**Avis délibéré de la mission régionale d'autorité
environnementale de Bretagne
sur le projet de renouvellement de l'autorisation
et de modification du périmètre de la carrière du Valet
à Iffendic (35)**

n° MRAe : 2024-011852

Figure 3 : Les continuités écologiques sur le site de la carrière du Valet (extrait du dossier)

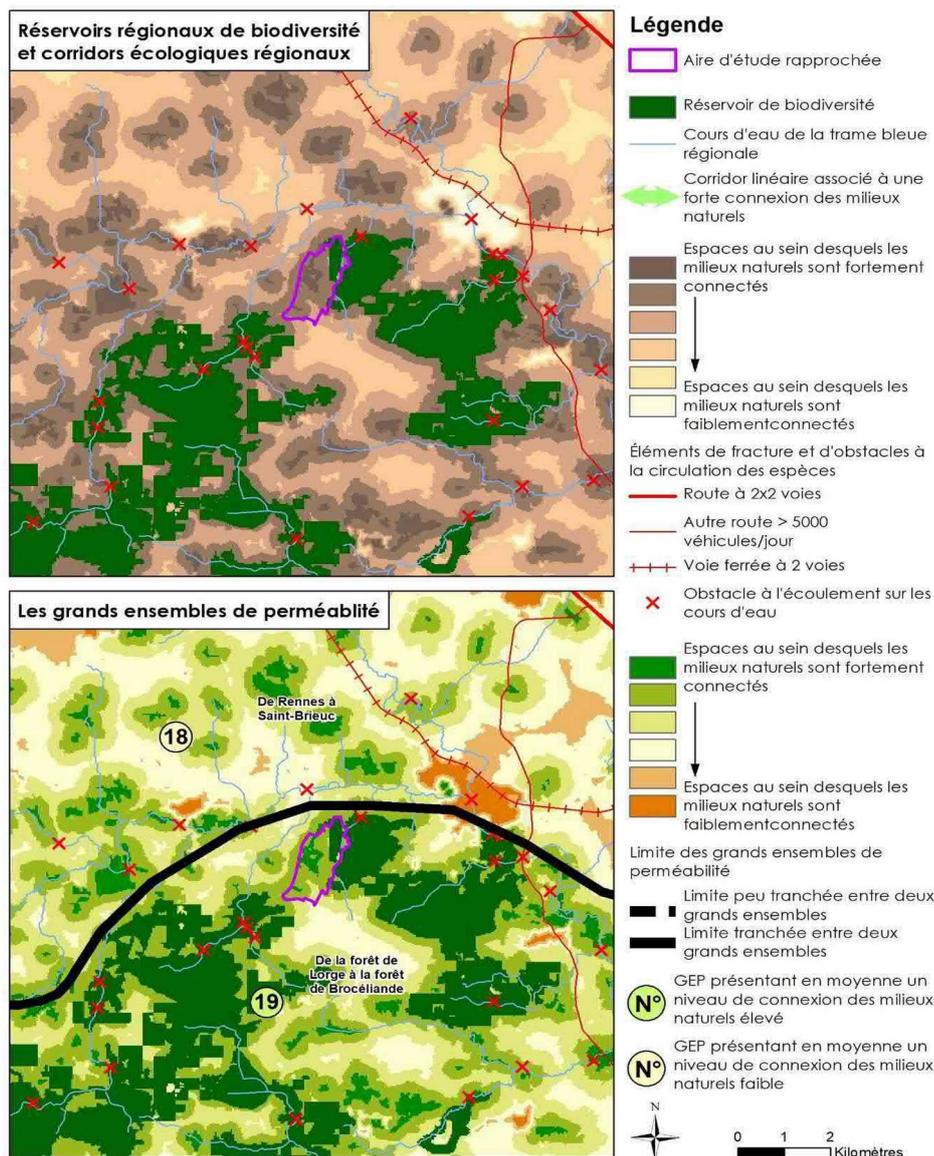
Bien que le dossier situe la carrière entre deux réservoirs de biodiversité identifiés dans la trame verte et bleue du schéma de cohérence territoriale (SCoT) du Pays de Brocéliande¹² (les domaines de Careil et de Trémelin d'une part, la forêt de Montfort-sur-Meu et le bois du Buisson d'autre part), le rôle de corridor biologique du secteur et le potentiel obstacle aux continuités écologiques de la carrière pour les espèces terrestres n'est pas étudié. **Le défrichement de plusieurs boisements prévu dans le cadre du projet d'extension de la carrière renforce l'importance d'appréhender correctement l'enjeu de conservation des continuités écologiques.**

L'aire d'étude rapprochée est minimaliste et mal justifiée, les abords du site étant insuffisamment prospectés concernant la faune, alors même que la nature de l'activité est susceptible de générer diverses nuisances et dérangements¹³ pour la faune dans et aux abords du site. De plus, la plupart des données d'inventaire des habitats et espèces date de 2018 et 2019, alors que les cortèges d'espèces animales peuvent beaucoup évoluer sur une période de 6 ans. L'ancienneté du volet biologique de l'étude d'impact nuit également à l'analyse du chapitre concernant les espèces invasives dont le statut a évolué en avril 2024. À ce titre, un boisement compensatoire incluant le chêne rouge d'Amérique ne semble pas opportun¹⁴. **Le recensement des mammifères terrestres présenté dans le dossier est uniquement bibliographique et appelle à être complété par des prospections de terrain.**
